Ref.: Licitação nº 01/2026

Objeto: “Regime de contratação SEMI – INTEGRADA para *Contratação de empresa na Elaboração dos Projetos Executivos e Execução de Obras de macrodrenagem da Bacia do Rio Icaraí, para mitigação dos alagamentos do entorno do Estádio Caio Martins, com implantação de reservatório fechado de retenção de picos de cheias na capacidade de 102.659 m³, incluindo operação do reservatório, conforme o que consta no Processo Administrativo nº. 9900247351/2025 e de acordo com o Termo de Referência*”.

IMPUGNAÇÃO

Figura 3- Detalhe das colunas de jet grouting

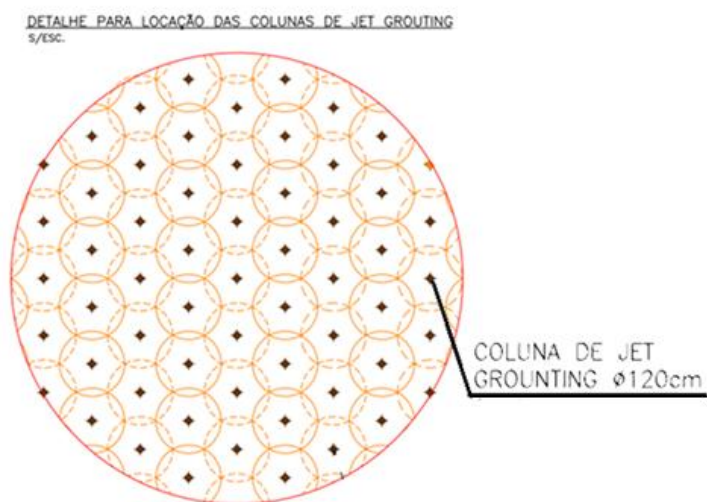
O projeto básico disponibilizado no edital prevê a execução de colunas de **jet grouting com comprimento de 6,0 m**, destinadas a formar um tampão de fundo com a finalidade de estabilizar a escavação e resistir às forças de subpressão decorrentes da presença de lençol freático raso.

$$FS = \frac{19 \times 6}{9,8 \times (8,3 + 6 - 1,7)}$$

$$FS \approx 0,92$$

Ressalta-se que o fator de segurança obtido ($FS = 0,92$) é inferior à unidade e significativamente inferior ao valor mínimo recomendado pelas normas técnicas, indicando que o peso próprio do tampão de jet grouting não é suficiente para equilibrar a pressão hidrostática atuante, evidenciando potencial instabilidade da base da escavação.

De acordo com a **NBR 6122 – Projeto e Execução de Fundações**, em seu item **6.2.1.1.3**, o fator de segurança para verificação de estabilidade deve ser **igual ou superior a 1,1**.

Isso indica que o dimensionamento apresentado **não atende aos critérios mínimos de segurança geotécnica**.

- revisão do dimensionamento do sistema de jet grouting;
- disponibilização das memórias completas de cálculo geotécnico;
- eventual reavaliação dos quantitativos previstos no orçamento da obra.
